Contexte géologique et hydrogéologique d'un projet de carrière de fluorine sur le plateau d'Antully et avis provisoire sur l'impact de ce projet sur les eaux de surface et souterraine (Saône-et-Loire)

Rapport final

BRGM/RP-64163-FR
Décembre 2014

Par demande en date du 23 septembre 2014, l'Agence Régionale de la Santé (ARS), Division Territoriale de la Saône-et-Loire (DT71), a sollicité le BRGM, dans le cadre de sa mission d'appui technique et scientifique aux administrations chargées de la police de l'eau, sur un projet de carrière de fluorine situé sur le plateau d'Antully, à environ 9 km au Sud-Est d'Autun.

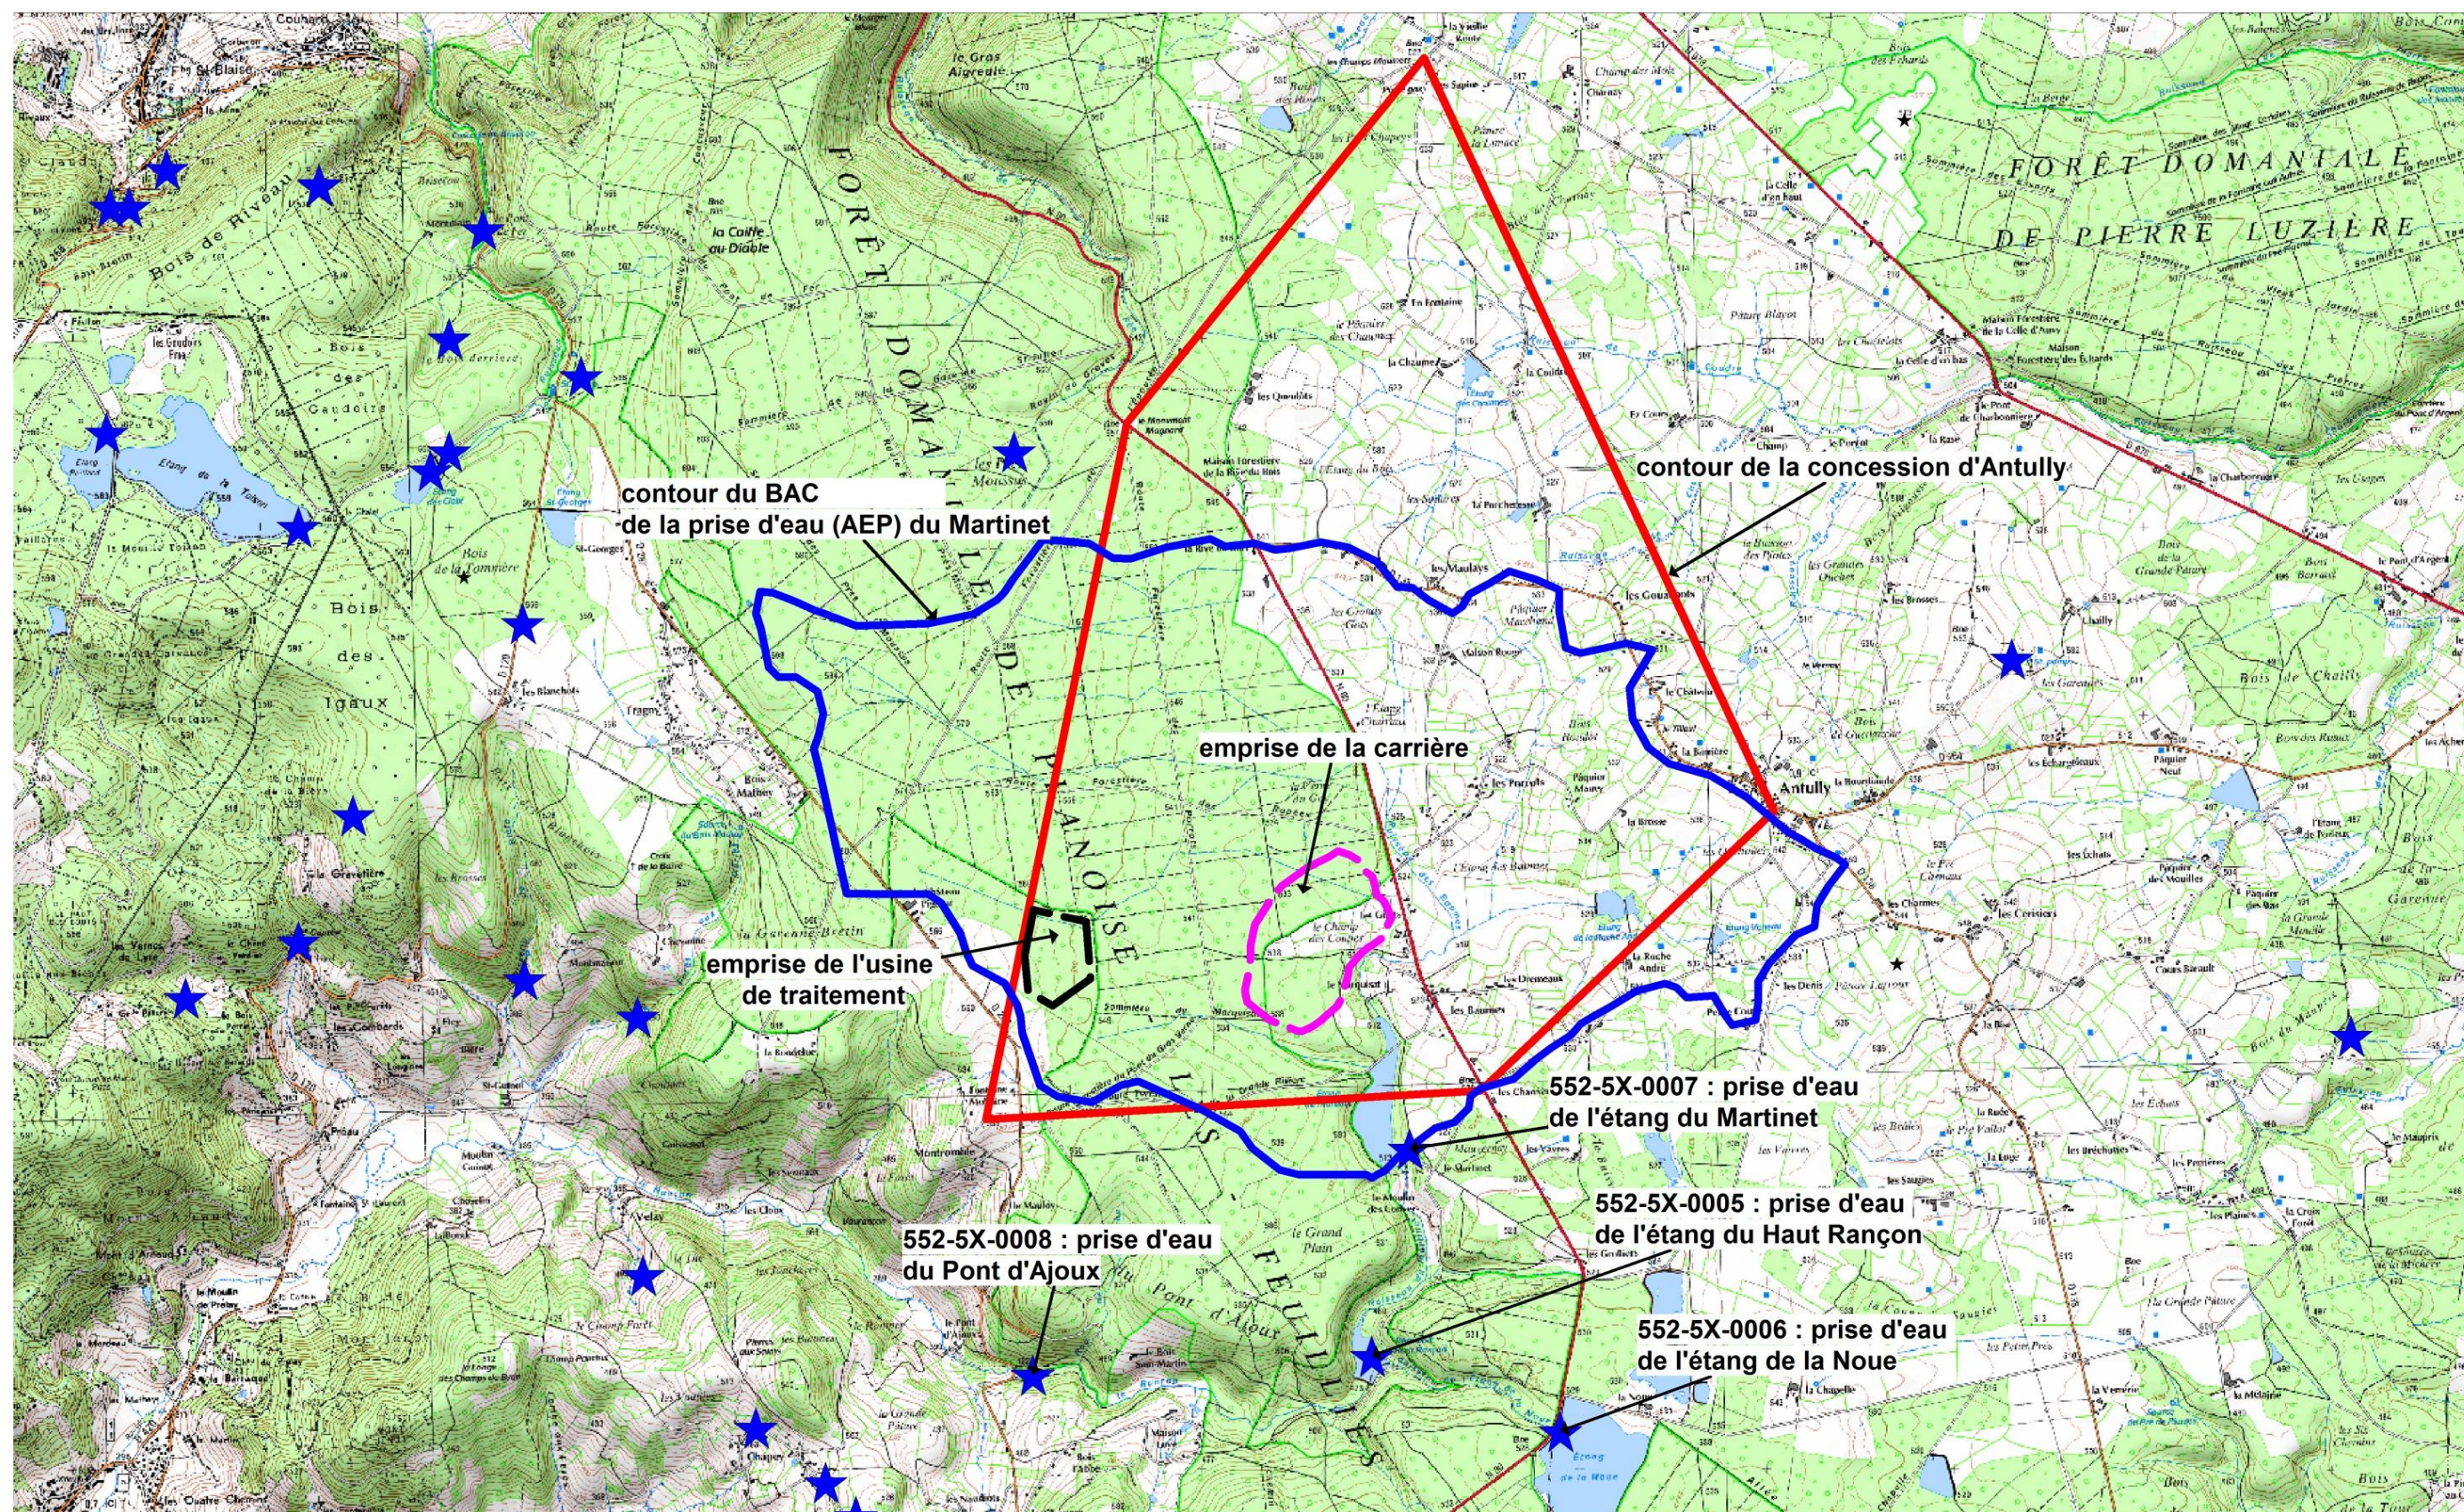
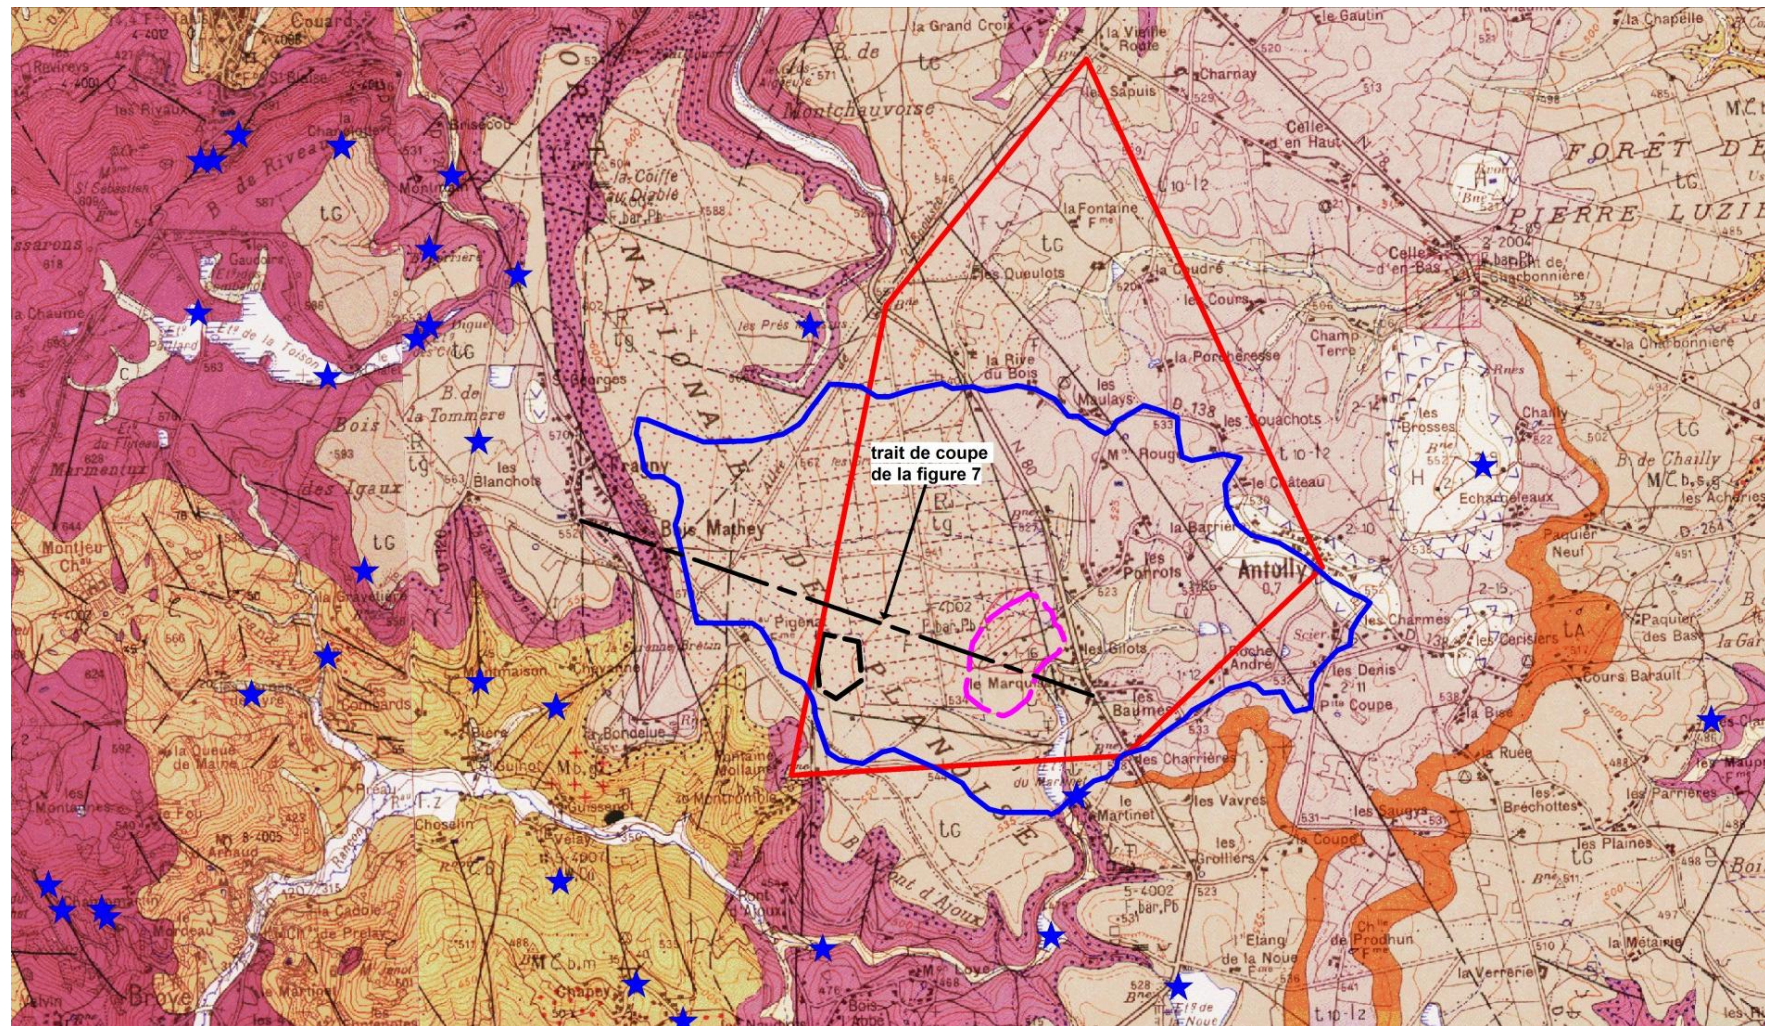
Les figures 4, 5 et 6 ci-dessus donnent les emplacements des éléments, déjà signalés, à prendre en compte pour évaluer l'impact potentiel du projet sur les eaux souterraine et de surface. Ces éléments sont :

- l'emprise du projet (carrière et usine de traitement),
- le contour de la concession (des travaux de recherches peuvent y être entrepris),
- le contour du bassin d'alimentation (BAC de la prise d'eau du Martinet, alimentant la CUCM),
- les emplacements des autres captages d'AEP présents aux abords du projet et de la concession.

GARROT CHAILLAC devra présenter un plan détaillé de gestion des eaux de surface et souterraine de l'entièreté de son site, plan ayant **pour finalité principale le maintien de la qualité actuelle (fin 2014 : avant démarrage du projet) des eaux souterraine et de surface du milieu environnant, notamment du ruisseau du Martinet tout au long de son cours, ceci du fait de la présence sur ce ruisseau de trois prises d'eau potable alimentant la CUCM (Communauté Urbaine Le Creusot Montceau) situées à l'aval immédiat du projet.**

Figure 5 : Emplacement du projet et des captages situés à son aval (fond de carte topographique IGN)

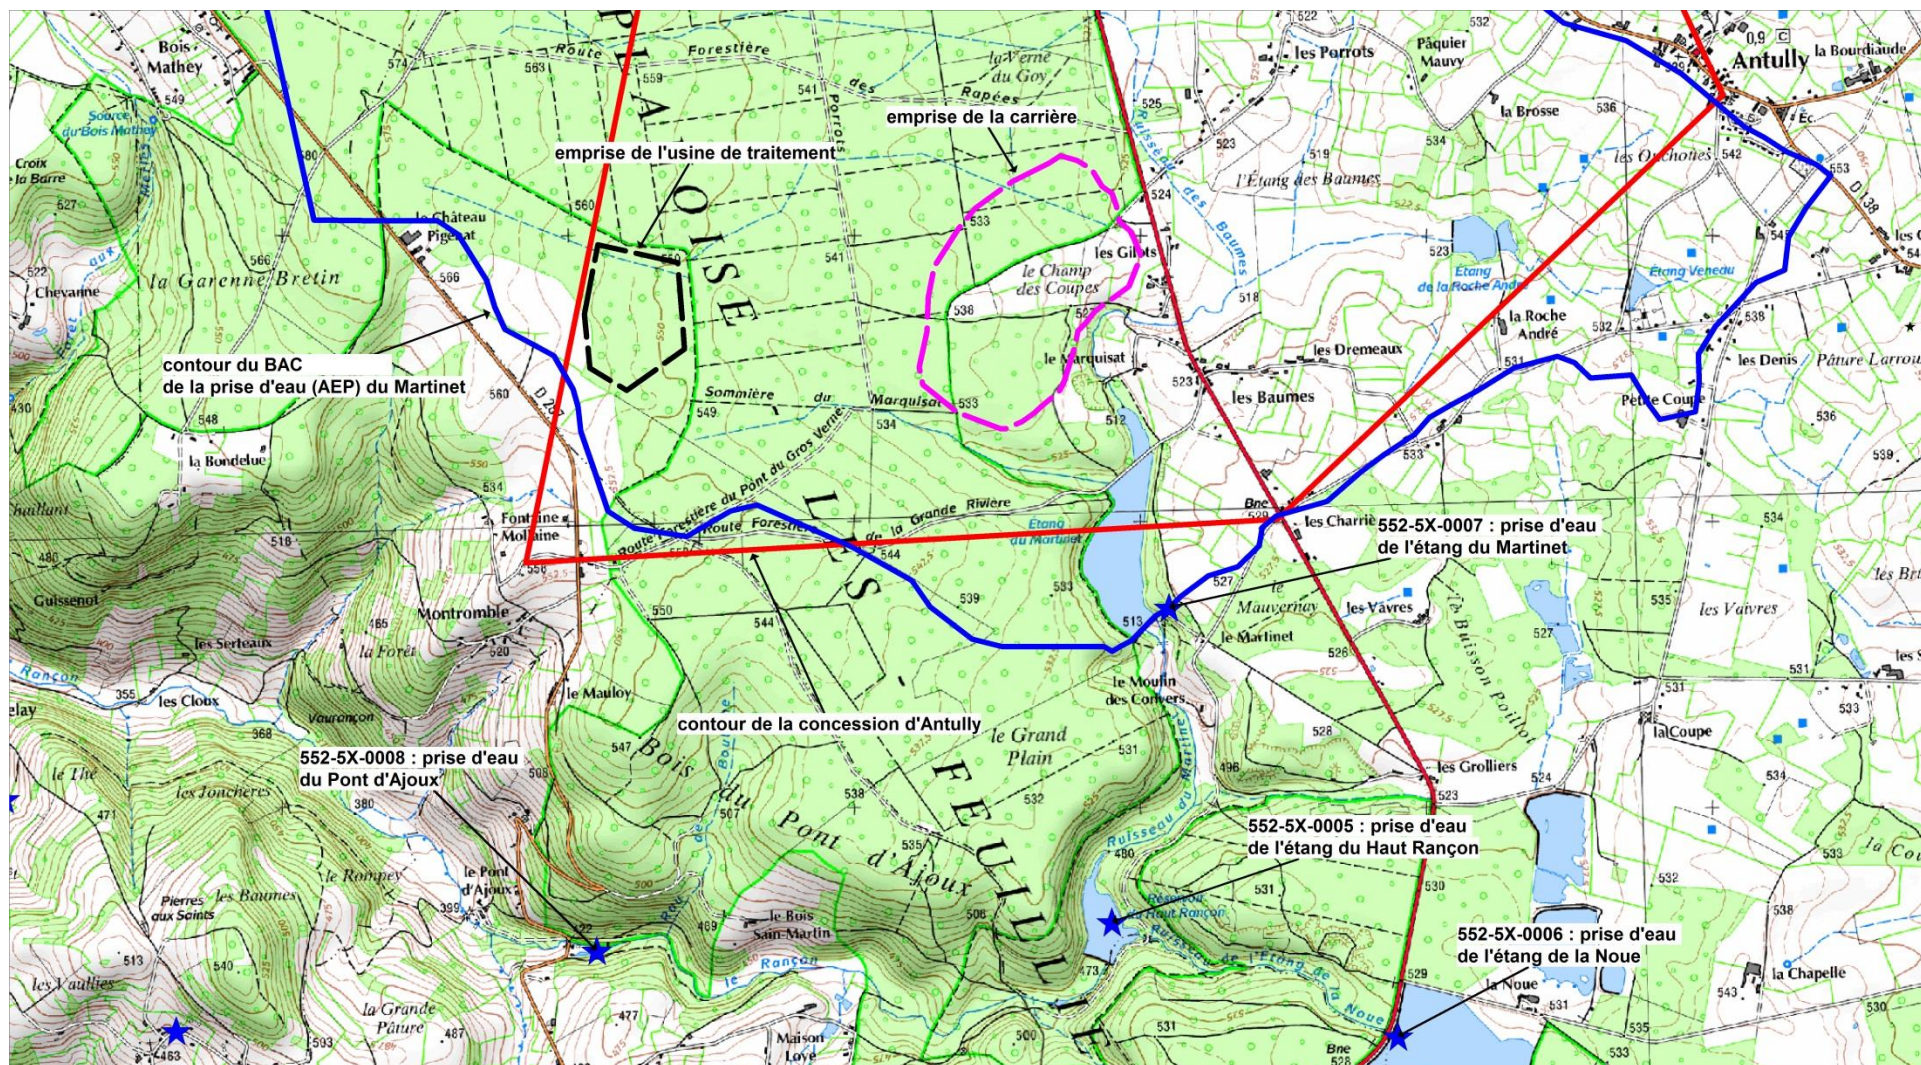
On doit en conclure que si le projet, carrière et usine de traitement, est effectivement en totalité dans le bassin d'alimentation de la prise d'eau du Martinet, il n'y aura pas d'autres captages impactés que (figure 5) :

- la prise d'eau de l'étang du Martinet (indice national : 552 5X 0007, sur la commune d'Antully) et les 2 autres prises d'eau situées à l'aval sur le même cours d'eau, à savoir,
- la prise d'eau du Haut Rançon (indice national : 552 5X 0005, sur la commune d'Antully),
- la prise d'eau du Pont d'Ajoux (indice national : 552 5X 0008, sur la commune de Marmagne) ;

Pour les 3 prises d'eau de surface ci-dessus (étang du Martinet, Haut Rançon et Pont d'Ajoux) il est clair qu'elles recevront toutes les eaux issues du site du projet, soit par voie directe (ruissellement) soit par voie souterraine par l'aquifère des grès de base du Trias **d'où la nécessité absolue pour l'exploitant de prévoir un plan de gestion qualitative et quantitative de ses rejets** (voir ci-après).

Il convient dès maintenant d'établir un **état zéro** de l'environnement concernant les eaux souterraine et de surface. Les éléments à rechercher seront (**liste non limitative**) :

Figure 7 : Coupe géologique passant par le projet d'exploitation de fluorine d'Antully (emplacement du trait de coupe sur la figure 6 ci-dessus)

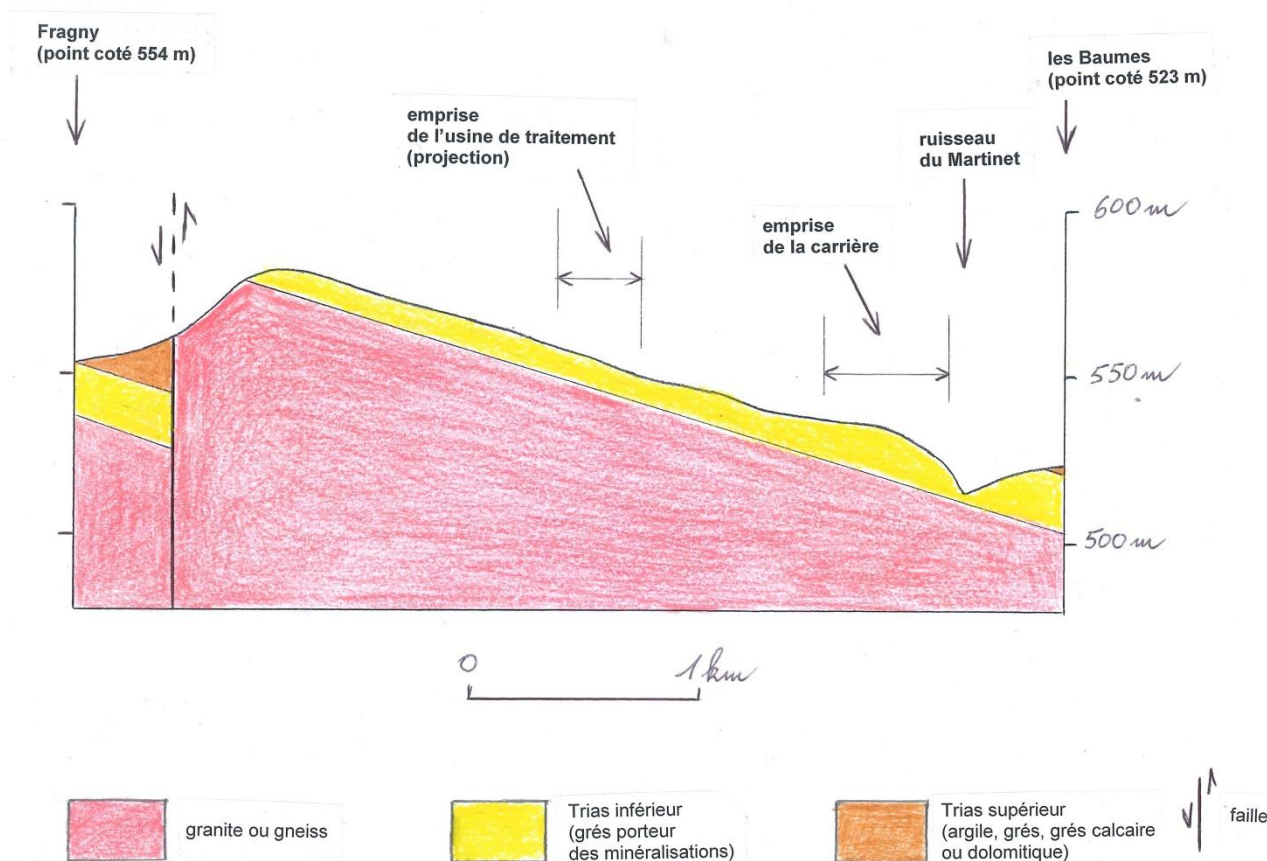
L'étude de la carte géologique permet d'évaluer, au droit de la carrière de fluorine en projet, l'épaisseur des grès du Trias au-dessus du granite à environ 15 m et on peut donc penser que la carrière aura une profondeur maximale du même ordre par rapport au terrain naturel ; ceci permet aussi d'évaluer rapidement le tonnage de matériaux (tout-venant, minéral, stérile) qui sera extrait ou déplacé avant exportation ou remise en place. Ces indications sont données bien sûr sous réserve de confirmation et de précisions par les données techniques précises qui seront fournies par la société GARROT CHAILLAC dans son dossier d'impact complet.

- d'une part de la faible profondeur sous la surface du socle granitique ou gneissique qui joue le rôle de substratum de l'aquifère des grès de base du Trias (voir la coupe de la figure 7) et,
- d'autre part du relief relativement vigoureux,

on peut en déduire que la profondeur du niveau piézométrique naturel de l'aquifère des grès de base par rapport à la surface du terrain naturel est probablement de 1 ou 2 m en hautes eaux et 3 ou 4 m en basses eaux, voir un peu plus à l'amont du bassin, et que la piézométrie suit la topographie, donc que les bassins versant souterrains correspondent aux bassins versant topographiques ; autrement dit, les crêtes piézométriques de l'aquifère des grès de base correspondent aux crêtes topographiques. Ainsi le contour du bassin d'alimentation de la prise d'eau de l'étang du Martinet donnée aux figures 4, 5 et 6 ci-dessus qui est le contour du bassin topographique doit aussi être considéré comme le bassin versant, à la prise d'eau, de l'aquifère des grès de base du Trias (qui occupent la totalité de ce bassin) ; ce bassin d'alimentation a une surface de 12 km².
